Notitie / Memo

Aan: John Kuiken (gemeente Venlo)
Van: Tim Houben
Datum: 28 mei 2021
Kopie: Tim Houben
Ons kenmerk: BH6804TPNT004F02
Classificatie: Projectgerelateerd
Goedgekeurd door: René Jansen (RHDHV)

Onderwerp: Ontwerp Brandhydranten PGS 15 Barge Terminal Venlo

Revisie F02:

Bijlage 1 - Ontwerp layout blusvoorziening RHDHV datum 31-03-2021

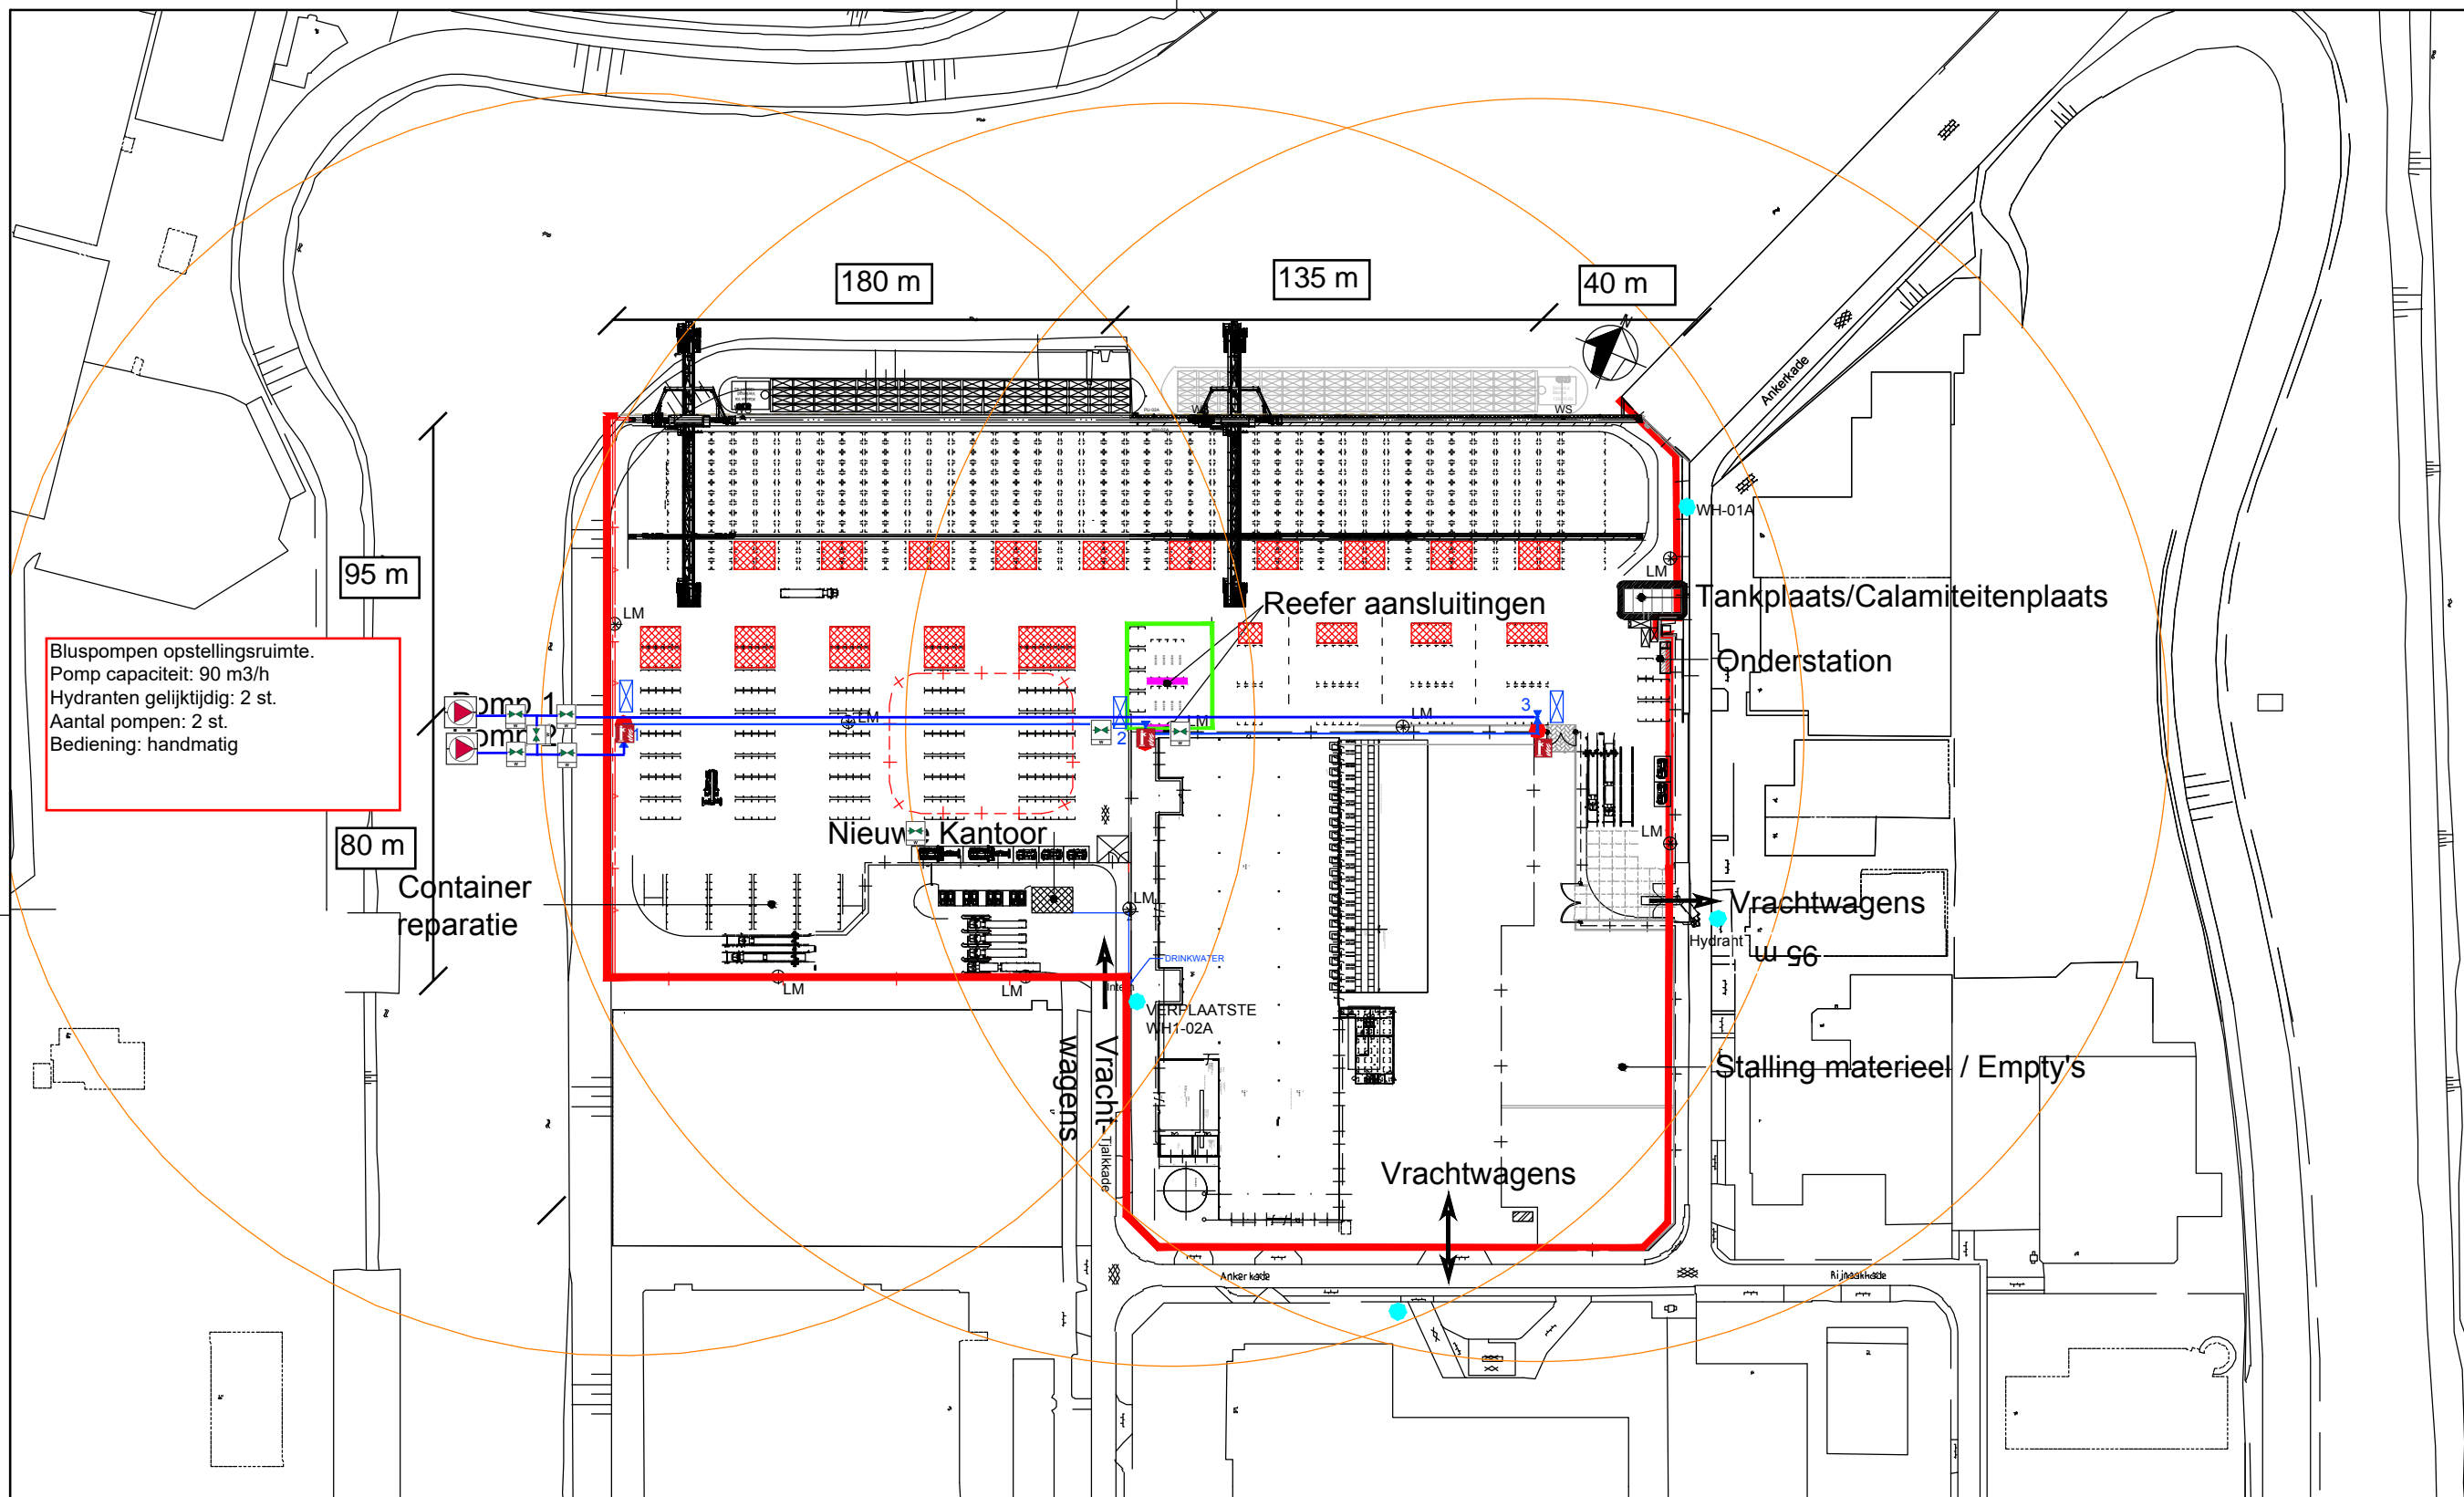
Op aangeven van de Veiligheidsregio Limburg Noord (mail 21-04-2021 en 27-05-2021) zijn de volgende punten in deze memo aangepast;

- Maximale druk op de bovengrondse hydrant = 4 bar
- Het onderhoud aan de brandpompen en het bluswaternet moet voldoen aan de NFPA 25 of gelijkwaardig.
- Toevoeging van handmatige inschakeling bij de calamiteitenpoort aan de Tjalkkade

- Elektrisch gedreven pompen; handmatig inschakelen ter plaatse van de pompen en ter plaatse van de calamiteitenpoort bij de ingang van het terrein aan de Tjalkkade

- Maximale druk op hydrant 4 bar (g)
- Spoelvoorziening in leidingsysteem op te nemen
- Ring dient van twee zijden gevoed te kunnen worden
- Bovengrondse hydranten toepassen
